VOLVO

VERKSTADS- MEDDELANDE

BETR.	PRODUKT
BROMSSYSTEM	P
140, 164	GRUPP
	52
DATUM	NR
September 1970	11

Längre bromsslängor 140, 164.

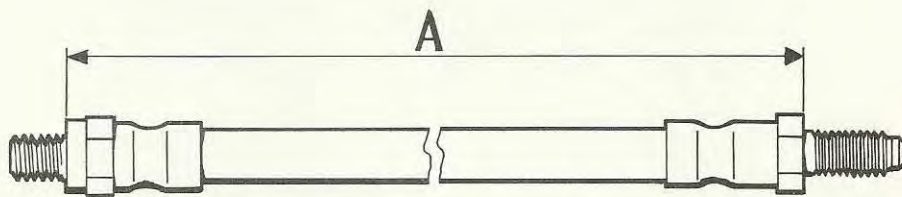
Då bakaxeln på 1971 års modeller av rubricerade vagnar har flyttats 20 mm bakåt har slangarna från bromsventilerna förlängts motsvarande. Eftersom slangarna i övrigt är lika tidigare och förväxling ej får ske anger vi här de olika längderna.

Till och med årsmodell 1970

670201

Min 330 mm

Från och med årsmodell 1971

687309

Min 350 mm
